**《铀矿冶流出物和辐射环境监测规定（二
次征求意见稿）》**

编制说明

《铀矿冶流出物和辐射环境监测规定》编制组

图3 美国监测井的布设示意图

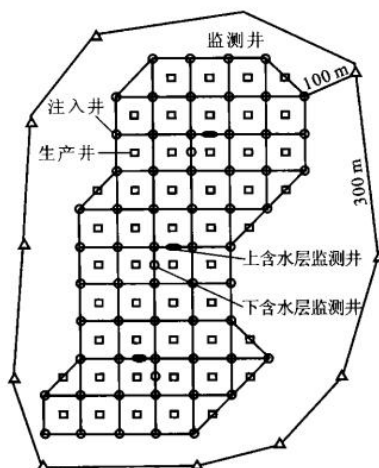
2、结合地下水水文地质资料，补充地下水监测层位要求。

美国地浸采铀监测井布设采用五点型布井为主，边缘局部为四点型布井，实际应用时要根据具体情况而定。监测井包括上含水层和下含水层监测井。

因此，标准 5.1 中明确提出地下水采样位置由场址所在地区的岩层地下水分布、流向等因素确定。地浸矿山井场应设置地下水监测井，监测井数量和位置应根据矿床特征、工艺特征、水文地质特征、污染扩散监控的需要而确定。表 7 中也明确给出地下水监测的层位要求，包括采区代表性的含矿含水层监测井、含矿含水层上部、下部含水层监测井。

图4 监测井的布设示意图

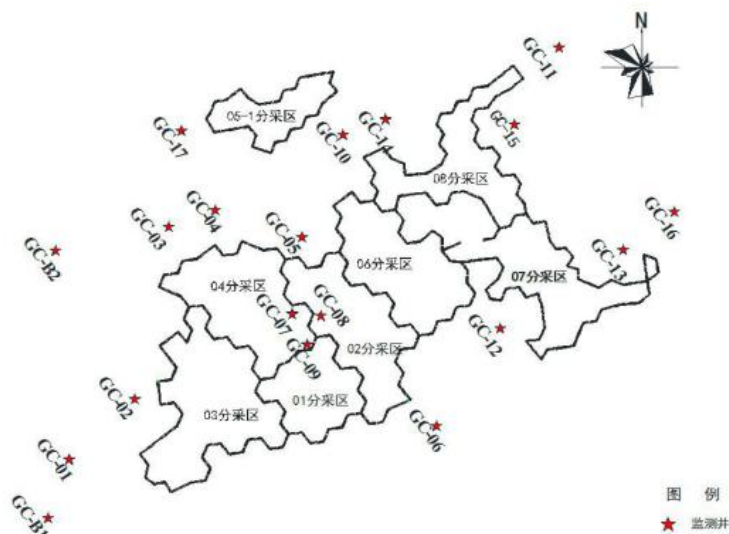
通辽铀业钱家店Ⅱ块铀矿床，共设置监测井 19 个。其中，上游、下游、两翼和上、下含矿含水层均设置了监测井。在含矿含水层、上、下含水层中布设监测井。

监测井布设的目的：1) 为尽早发现、确定溶液垂向漏失的地点和严重性以便及时进行处理，要求在井场内布置监测井。这类监测井主要是监测溶液垂向漏失而进入上下含水层，给上下含水层造成的危害，因此，监测井应布置在井场内上下含水层中。2) 井场外围的监测井主要布置在含矿含水层中，主要完成溶液水平漏失的监测任务。3) 监测井布置在矿体外围地下水水流方向的下游是针对矿山终产后地下水污染治理考虑的，布设在含矿含水层中。因此，监测点布设层位包括含矿含水层及其上、下含水层，监测井的布设考虑采场上游、下游、场区、场边界、周围的水井。

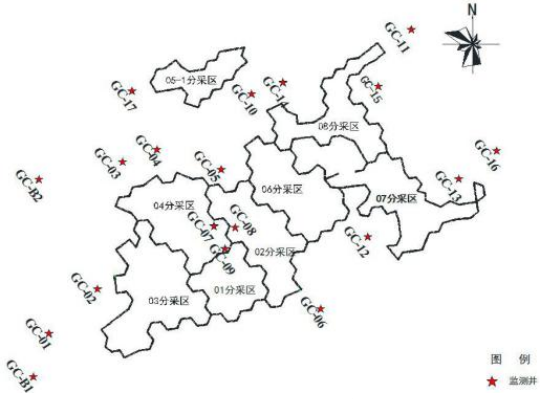
31	表 6.关于矿井水中 Po、Pb 很低，可以不测。	未采纳。矿井水存在浓度高需要进行处理的情况，建议保留。
32	补充监测井的层位的要求。	<p>采纳。美国地浸采铀监测井布设采用五点型布井为主，边缘局部为四点型布井，实际应用时要根据具体情况而定。监测井包括上含水层和下含水层监测井。</p> <div data-bbox="1243 470 1579 885" data-label="Diagram"> </div> <p>典型的井场布置</p> <p>通辽铀业钱家店Ⅱ块铀矿床，共设置监测井19个。其中，上游、下游、两翼和上、下含矿含水层均设置了监测井。在含矿含水层、上、下含水层中布设监测井。</p>

<p style="text-align: center;">监测井的布设示意图</p> <p>监测井布设的目的：1) 为尽早发现、确定溶液垂向漏失的地点和严重性以便及时进行处理，要求在井场内布置监测井。这类监测井主要是监测溶液垂向漏失而进入上下含水层，给上下含水层造成的危害，因此，监测井应布置在井场内上下含水层中。2) 井场外围的监测井主要布置在含矿含水层中，主要完成溶液水平漏失的监测任务。3) 监测井布置在矿体外围地下水水流方向的下游是针对矿山终产后地下水污染治理考虑的，布设在含矿含水层中。因此，监测点布设层位包括含矿含水层及其上、下含水层，监测井的布设考虑采场上游、下游、场区、场边界、周围的水井。</p>
33	按《国家生态环境标准制修订工作规则》（国环法规〔2020〕4号）附件8要求，建议编制单位在《编制说明》中补充一章，说明实施本标准的管理措施、技术措施、实施方案建议。	采纳，在编制说明中补充了标准实施建议。
34	格式和体例要求：1. 按照《环境保护标准编制出版技术指南》（HJ 565-2010）中4.4.4节要求，需要列项时，需要由一段文字引出，同时，也给除了具体的列项格式，建议对4.1.2、5.2.1、5.4.1、5.6.1进行	采纳。补充了引出文字。
